Nenskra Hydro
Joint Stock Company
I.N. 405112220

საკითხი: სკრინინგის ანგარიშის წარდგენა
Subject: Submission of Screening Report

ნენსკრა ჰესის მშენებლობის და ექსპლუატაციის პროექტში შეტანილი ცვლილებების სკრინინგის ანგარიშზე საქართველოს გარემოს დაცვისა და სოფლის მეურნეობის სამინისტროს შენიშვნებზე რეაგირების შესახებ

ნენსკრა ჰესის მშენებლობის და ექსპლუატაციის პროექტში
შეტანილი ცვლილებები

ნახაზი 3.3.1. ბუნებრივ ხევზე გათვალისწინებული დამბა და სადერივაციო არხი ხევის წყლის წყალსაცავში ჩაშვებისათვის

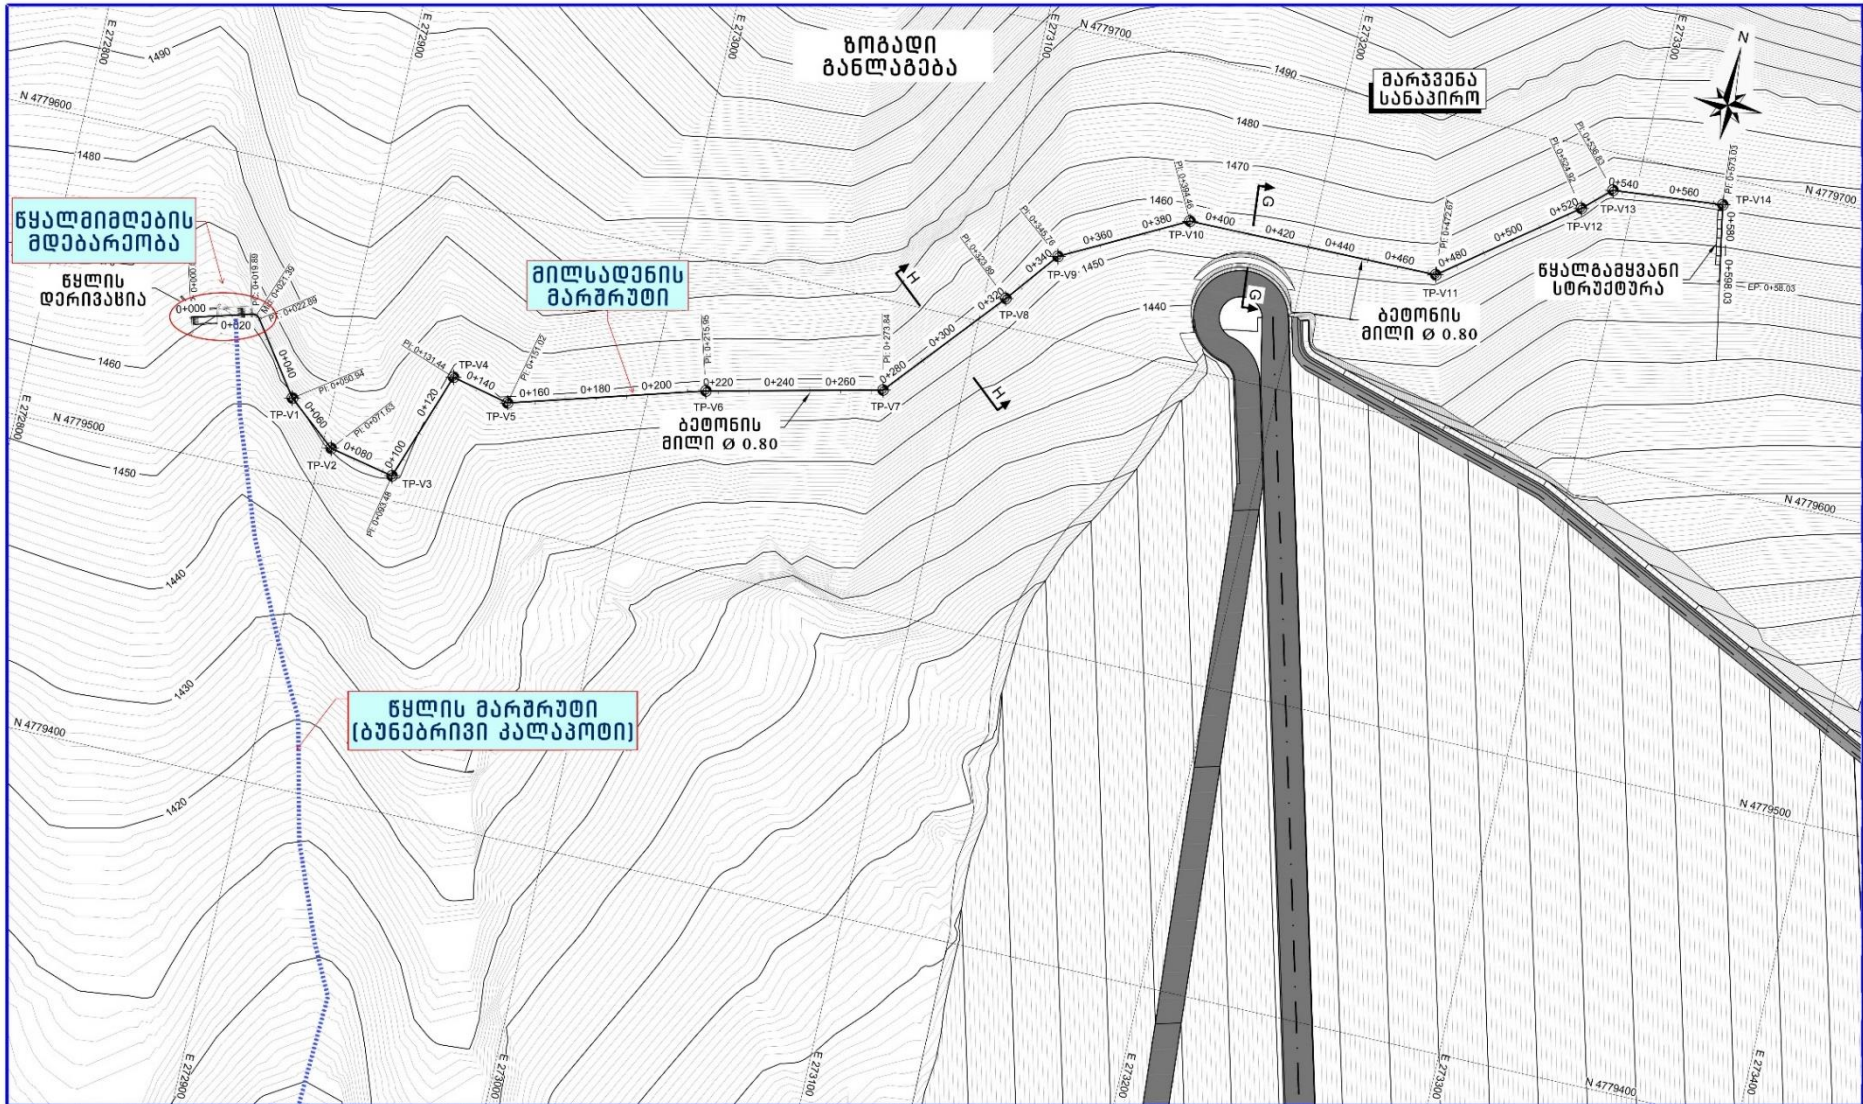
16	სკრინინგის ანგარიშის თანახმად მდ. ნენსკრაში დაახლოებით 2-3 კმ-იან მონაკვეთზე გაივლის მხოლოდ ეკოლოგიური ხარჯი. წყალსაცავის ორგანული ნივთიერებებით დაბინძურების ნეგატიური ზემოქმედების შესამცირებლად, მონიტორინგის შედეგებზე დაყრდნობით, შემოთავაზებულია ეკოლოგიური ხარჯის დროებითი შეჩერება და ბუნებრივი ხევიდან მომდინარე სეზონური ნაკადით ჩანაცვლება. ამ საკითხთან დაკავშირებით (ქვეთავი 3.3) არ არის დაკონკრეტებული იმ მონაკვეთის სიგრძე, სადაც ეკოლოგიური ხარჯი გავლის. არ არის მოცემული ზემოქმედების შეფასება ამ ტერიტორიისთვის, განსაკუთრებით წყლისა და წყალზე დამოკიდებულ ბიომრავალფეროვნებაზე, ე. წ. ეკოლოგიური ხარჯის საკმარისობის კუთხით. გარდა აღნიშნულისა, ეს ქვეთავი და ასევე რიგ შემთხვევაში წარმოდგენილი დოკუმენტაციის სხვა ნაწილობრივ გასასწორებელია.	<p>შენიშვნა გათვალისწინებულია:</p> <p>სკრინინგის ანგარიშის 3.3. პარაგრაფში აღნიშნულია, რომ ბუნებრივი ხევის მდ. ნენსკრასთან შეერთების წერტილი მდებარეობს კაშხლის ქვედა ბიეფში მის უშუალო სიახლოვეს, შესაბამისად ეკოლოგიური ხარჯი სრულად გაივლის კაშხლის ქვედა ბიეფსა მდ. ცხვამდირს შორის მოქცეულ მონაკვეთზე. ამის შემდეგ დაემატება მდ. ცხვამდირის ხარჯი შემდგომ მდ. ოკრილის ხარჯი და ა.შ.</p> <p>შესაბამისად ხევის წყლის მის ბუნებრივ კალაპოტში გატარება წყლის ბიომრავალფეროვნებაზე ნეგატიური ზემოქმედების ზრდასთან დაკავშირებული არ იქნება.</p>

საპროექტო ცვლილებების მიხედვით, ბუნებრივი ხევზე არსებულ დამბაზე დაგეგმილია მხოლოდ სარეგულაციო ფარის მოწყობა, რომლის საშუალებით ხევის წყალი გადაშვებული იქნება მის ბუნებრივ კალაპოტში და მდ. ნენსკრას მიუერთდება კაშხლის ქვედა ბიეფში.

საპროექტო ცვლილებების მიხედვით, იმ შემთხვევაში, თუ წყალსაცავში მიმდინარე ეუტროფიკაციის პროცესების გამო მოხდება წყლის ხარისხის გაუარესება. ცნობილია, რომ წყალსაცავის ექსპლუატაციის პირველ წყლებში ადგილი აქვს წყლის ხარისხის გაუარესებას და შესაბამისად ქვედა ბიეფში გაშვებულმა ეკოლოგიურმა ხარჯმა შესაძლებელია ნეგატიური ზემოქმედება მოახდინოს კაშხალსა და მდ. ცხვამდირის შესართავს შორის მოქცეულ მონაკვეთზე მოხინარე ბიოლოგიურ გარემოზე. ეკოლოგიური ხარჯის წყლის მონიტორინგის შედეგების მიხედვით, თუ დაფიქსირდა ეუტროფიკაციის მაღალი ხარისხი (როდესაც ფოსფორის კონცენტრაცია აჭარბებს 84.4 მიკროგრამს ლიტრზე, ან აზოტის კონცენტრაცია აჭარბებს 1.875 მილიგრამს ლიტრზე) წყალსაცავიდან აღარ მოხდება ეკოლოგიური ხარჯის გაშვება და ის დროის მოკლე პერიოდის შეიცვლება შენაკადის წყლით.

ნახაზი 3.4.1. ნაკრას წყალმიმღების თევზსავალის კრილები, მ 1:50

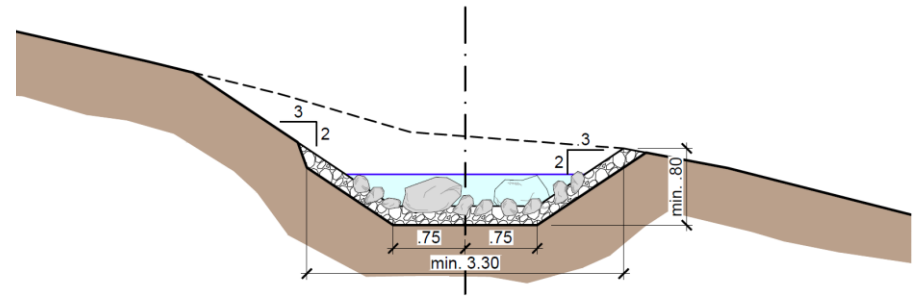
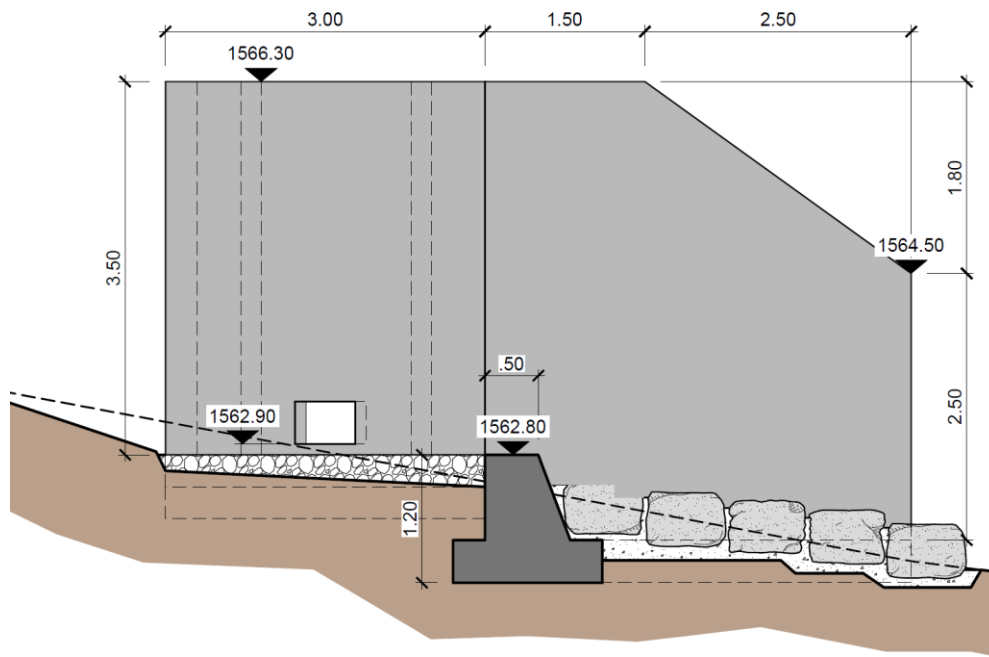
12	სკრინინგის ანგარიში მიხედვით, ნაკრას დამბის მარჯვენა სანაპიროზე გათვალისწინებულია შემოვლითი მილის მოწყობა, თუმცა არააფერია ნათქვამი აღნიშნული მილის პარამეტრისა და მისი განთავსების ტერიტორიის შესახებ.	შენიშვნა გათვალისწინებულია: იხილეთ სკრინინგის ანგარიში პარაგრაფი 3.1.
13	სკრინინგის ანგარიშის მიხედვით გათვალისწინებულია ნაკრას კაშხალზე დაგეგმილი კიბისებრი თევზსავალის ნაცვლად მდინარის ბუნებრივ კალაპოტთან მიახლოებული თევზსავალის მოწყობა, თუმცა არ არის მოცემული ინფორმაცია მისი განთავსების ტერიტორიის აღწერის თაობაზე და ამ საქმიანობით გარემოზე ზემოქმედებაზე	შენიშვნა გათვალისწინებულია: იხილეთ სკრინინგის ანგარიში პარაგრაფი 3.4.

საპროექტო ცვლილებების მიხედვით, თევზსავალის მოწყობა დაგეგმილია მარცხენა სანაპიროს ფერდობზე და ის წარმოადგენს მდინარის ბუნებრივ კალაპოტთან მიახლოებულ არხს. თევზსავალის ზედა გასასვლელი მოეწყობა დამბის ზედა ბიეფიდან 130 მ-ის დაცილებით, ზღვის დონიდან 1562.80 მ-ის ნიშნულზე. თევზსავალის წყალმიმღები ნაგებობა მოეწყობა დამბის წყალსაცავის მაქსიმალური დონის ზედა ნიშნულზე, რათა შესაძლებელი იყოს მისი წყალმიმღების ნაგებობებისგან დამოუკიდებლად ოპერირება. თევზსავალი ასევე განკუთვნილია ეკოლოგიური ხარჯის ($Q = 1.2 \text{ მ}^3/\text{წმ}$) დამბის ქვედა ბიეფში გასაშვებად.

თევზსავალის არხის ძირის სიგანე იქნება 1.5 მ, ხოლო თხემის სიგანე 3.3 მ. არხის საპროექტო სიმაღლეა 0.8 მ. არხის ძირი დაფარული იქნება მდ. ნაკრას კალაპოტიდან ამოღებული ქვებით და ხრემით, რაც განაპირობებს ბუნებრივ კალაპოტთან მსგავსებას

ნახაზი 3.6.1. ნენსკრას კაშხლის 2015 და 2017 წლების პროექტებით გათვალისწინებული ადგილების ურთიერთ განლაგების სქემა (წითელი ფერით აღნიშნულია 2017 წლის ვარიანტი)

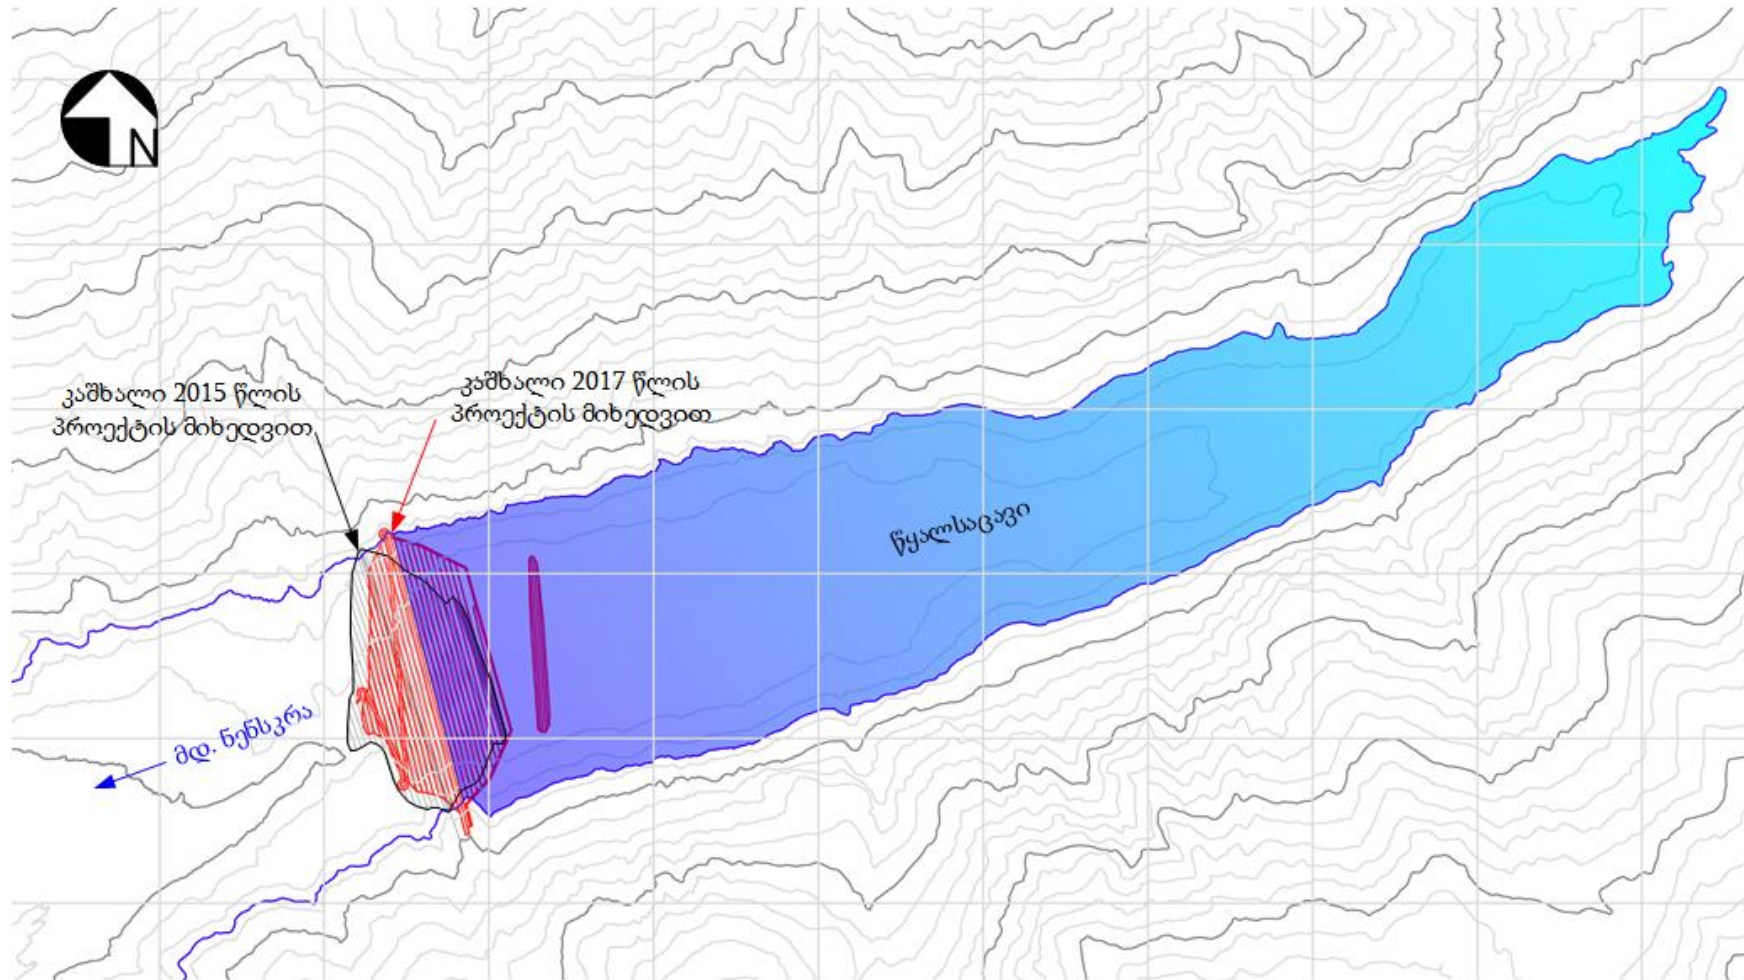
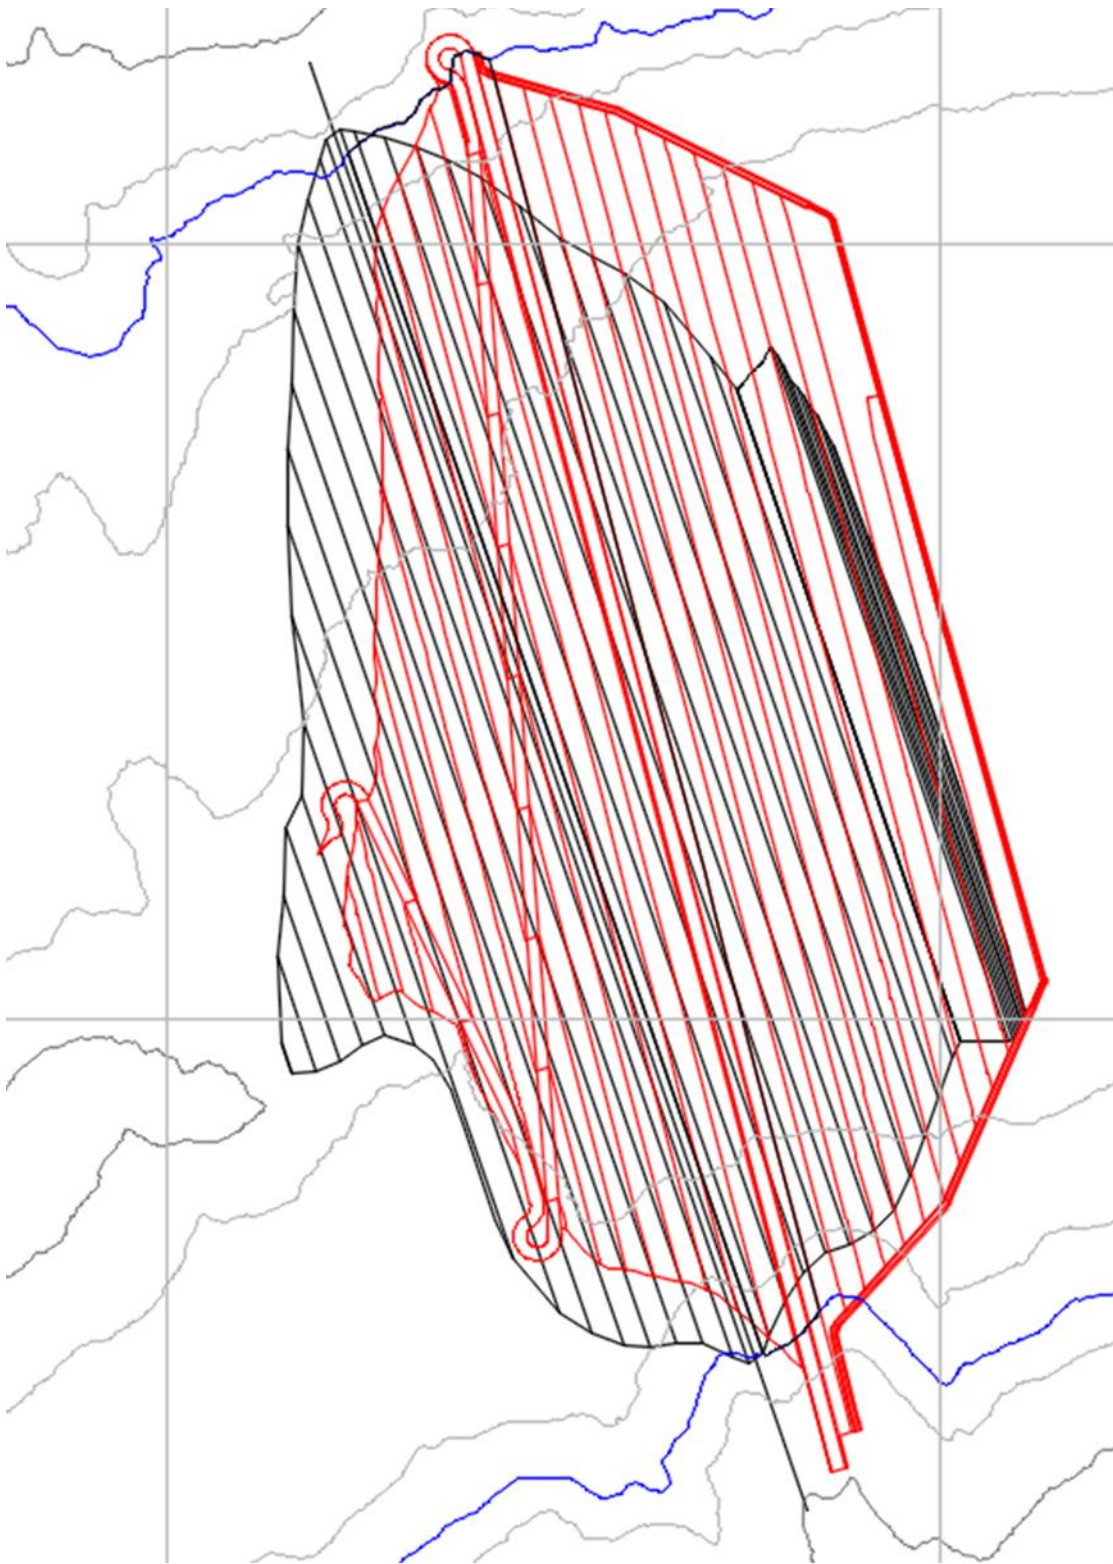
27.08.2018 წლის წერილი N7507/01		
1	ნენსკრას კაშხლის ღერძის ცვლილება. (მარჯვენა ბურჯი გადაადგილება 100 მ-ით ზედა ბიეფის მიმართულებით, ხოლო მარცხენა ბურჯი 50 მ-ით ზედა ბიეფის მიმართულებით) საპროექტო ცვლილებებით ოდნავ ხდება გადაადგილება ზედა ბიეფის მიმართულებით,	<p>შენიშვნა გათვალისწინებულია:</p> <p>იხილეთ სკრინინგის ანგარიში პარაგრაფი 3.6.</p>

<p>კამხალი გადაადგილება ზედა ბიევის, კერძოდ: წყალსაცავის მიმართულებით. აღნიშნულ ცვლილებასთან დაკავშირებით დაზუსტებას და დასაბუთებას საჭიროებს, გახდება თუ არა საჭირო ფერდობებიდან ჩამოიჭრა, რაც გამოიწვევს ფუჭი ქანების რაოდენობის ცვლილებას, ცვლილებებით მოხდება თუ არა ბიოლოგიურ გარემოზე ზემოქმედება და რა კუთხით. ასევე დასაბუთებას საჭიროებს სკრინინგის განცხადებაში წარმოდგენილი მოსაზრება გეოდინამიკური პროცესების გააქტიურების რისკების გამორიცხვის შესახებ. ამასთანავე თვალსაჩინოებისათვის წარმოდგენილი უნდა იყოს 2015 წლის დასკვნით გათვალისწინებული, კამხლის, წყალსაცავის და დაგეგმილი ცვლილებების სქემატური ნახაზი (მაღალი გარჩევადობის).</p>
